No	資料名	ページ	項目	資料コード	ページコード	項目コード	質疑内容	回答
1	入札説明書 別紙2	P1	工事用道路について	3	1	1	現況では1号棟側の道路を使用することになっていますが、幅員が狭いため、工事がしにくいと思われます。工事用の道路につきましては2号棟側のバリカーを取り外し、使用させていただくことは可能でしょうか？	2号棟側車止めについては、道路管理者である本市土木課の所管となっており、当該通路は土木課管理の市管理道路（建築基準法第42条に該当しない道路）となっております。 当該通路使用については、沿道の住民に事前説明を行った上、車止めの撤去や原状復旧等についても、本市土木課との事前協議を経た上で使用してください。
2	入札説明書 別紙2	P1	二田住宅 既存杭について	3	1	3	既存の建物の杭が新設の建物に支障がない場合はそのまま残してもよろしいでしょうか？	原則撤去することとし、地下工作物撤去費用等については事業費に含めて算出してください。ただし、既存地下工作物の取扱いに関するガイドライン（一般社団法人日本建設業連合会2020年2月）に基づき、本市と協議の結果、本市が認める場合は残置可とする場合があります。
3	要求水準書（入居者移転支援編）	P2 第2	入居者移転について	16	2		現在の計画では1号棟の住民の仮移転をしてから1号棟を先行解体することになっていますが、1.2号棟の15世帯分の仮移転先を確保できれば、工期短縮のために1.2号棟をまとめて解体してしまう提案は可能でしょうか？	仮移転に関する合意は1号棟住民とのみ取り付けている状況の為、2号棟住民の仮移転を前提とした提案実現に向けては事業者リスクで対応頂くこととなります。また、市が負担する移転支援実費（空家補修工事費、民間賃貸住宅の家賃等）は、1号棟住民の仮移転のみを予算化している為、2号棟住民の移転支援実費分については、事業者による負担とすることを前提として御提案ください。 また、契約締結後、2号棟入居者の仮移転実行にあたっては、事前に市と協議し市の承諾を得ること、及び2号棟入居者への十分な説明を事業者により実施した上で2号棟入居者全員の仮移転に対する合意が得られることを条件として可とします。 上記の市の承諾あるいは、2号棟入居者全員の合意が得られなかった場合で2号棟入居者の仮移転実施が不可となった場合には、契約金額を変更することなく、事業者は要求水準に従って、契約を履行することが必要であることにも留意してください。その場合、工期に関する契約条件については、要求水準を達成する範囲での変更協議には応じるものとします。

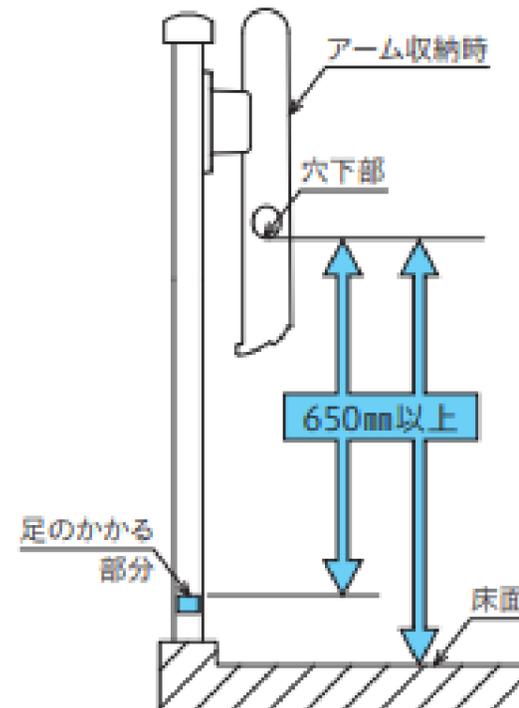
No	資料名	ページ	項目	資料コード	ページコード	項目コード	質疑内容	回答
38	別紙1 施設設計要領	P11	バルコニー	7	11	2	<p>「エアコン室外機は、平置き式の場合は幼児転落の防止に配慮すること。また、吊り下げ式でも対応できるよう吊り金物を設置すること。」とありますが、景観を配慮して物干し金物は腰付きタイプとされているにも関わらず何故室外機を吊り下げ方式も可とされるのか？お考えをお示してください。</p> <p>当方は現在の公営住宅PFIでは吊り下げ方式を可とする事例は経験がございません。最新の大阪府の標準設計においても、吊り金物はなくなっております。</p> <p>景観を配慮されるのであれば、物干し金物同様に吊り下げ方式は不可とすべきではないでしょうか。</p>	<p>バルコニーに設置する室外機は、入居者の設置方法により、幼児等の子どもの足がかりになる恐れがあると考えています。そのため、バルコニー（廊下側は除く）の室外機については、吊り下げ式でも対応できるよう吊り金物を設置してください。</p> <p>ご指摘の腰付きタイプの物干し金物については、アーム収納時の穴下部が足がかりにならないよう、床面（足のかかる部分がある場合は当該箇所）から穴下部までの寸法について、法令上の基準（650mm以上）を上回るよう安全性に配慮してください。</p>

床面（階段にあつては踏面の先端）及び腰壁等（腰壁等の高さが650mm未満の場合に限る。）からの高さが800mm以内の部分に存するものの相互の間隔は、内法寸法で110mm（90mm推奨）以下

ベランダ手すり（腰壁）側に物干金物を取付ける場合、物干本体や収納した竿などが足掛かりになり、転落事故につながる恐れがあります。したがって物干金物を取付ける場合は、転落事故を防止するため、アーム収納時の穴下部が「足のかかる部分」にならないよう極力高い位置に取付けてください。法律や各種基準では「足のかかる部分」までを650mmとしていますが、安全のため、800mm以上をお勧めします。
